SABENA TECHNICS  
Aéroport de Bordeaux-Mérignac  
19 rue Marcel Issartier  
33693 MERIGNAC

Objet : Projet d'arrêté complémentaire

**Rapport de l'Inspection des installations classées**

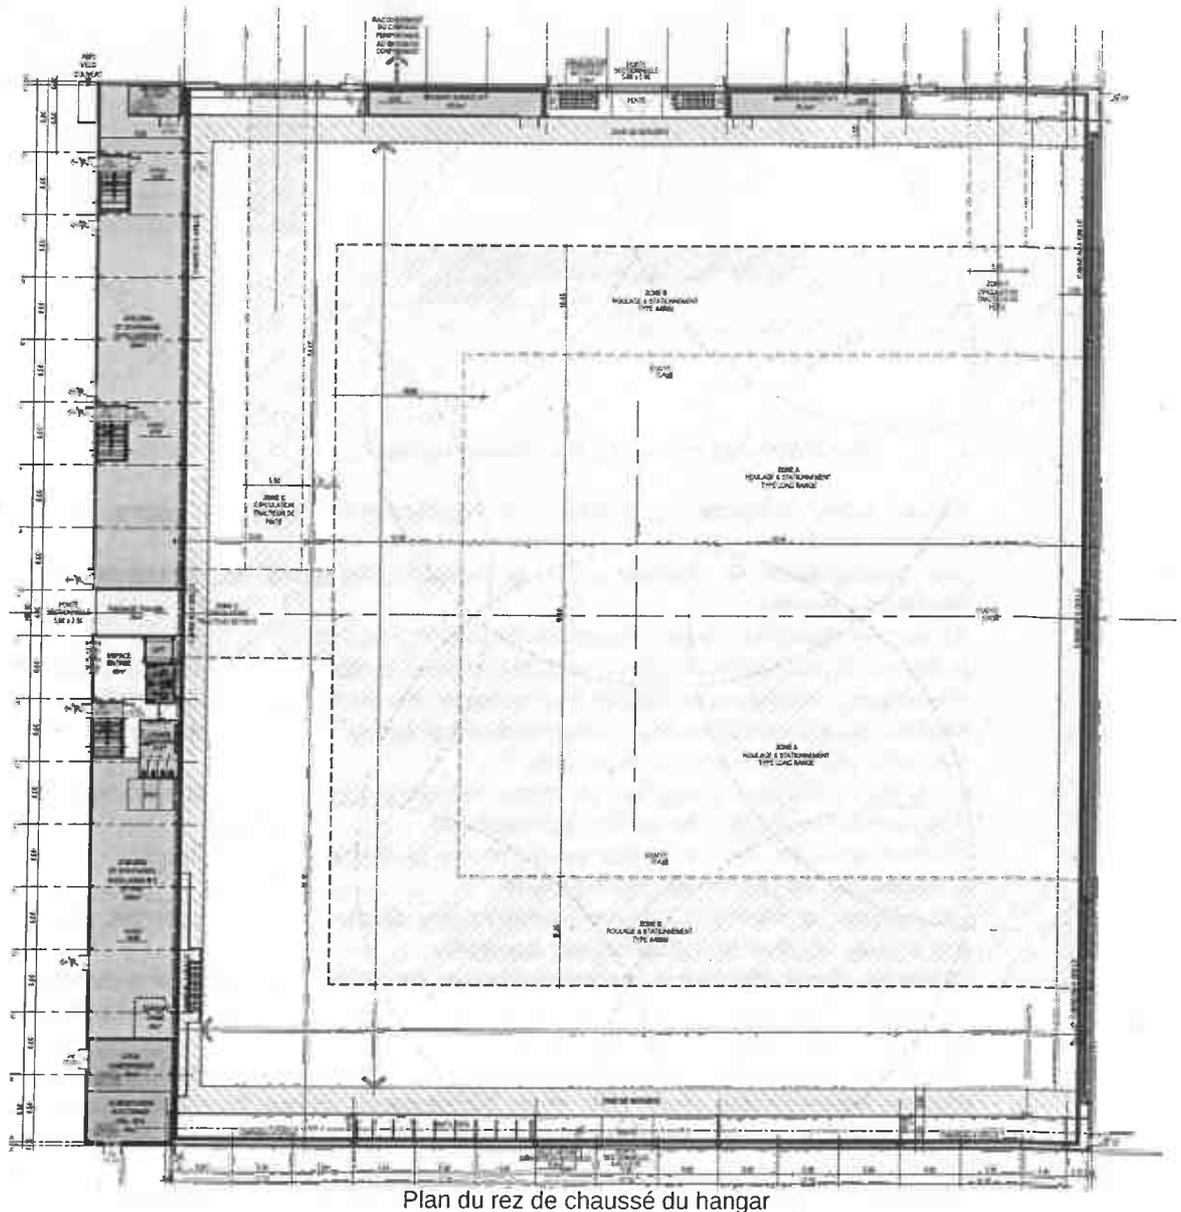
L'emprise du projet est situé sur des terrains actuellement inoccupés et gérés par l'aéroport. Les nouvelles limites de l'établissement sont définies sur le plan ci-dessous.

**L'inspection propose d'acter les nouvelles limites dans le projet d'arrêté en PJ.**
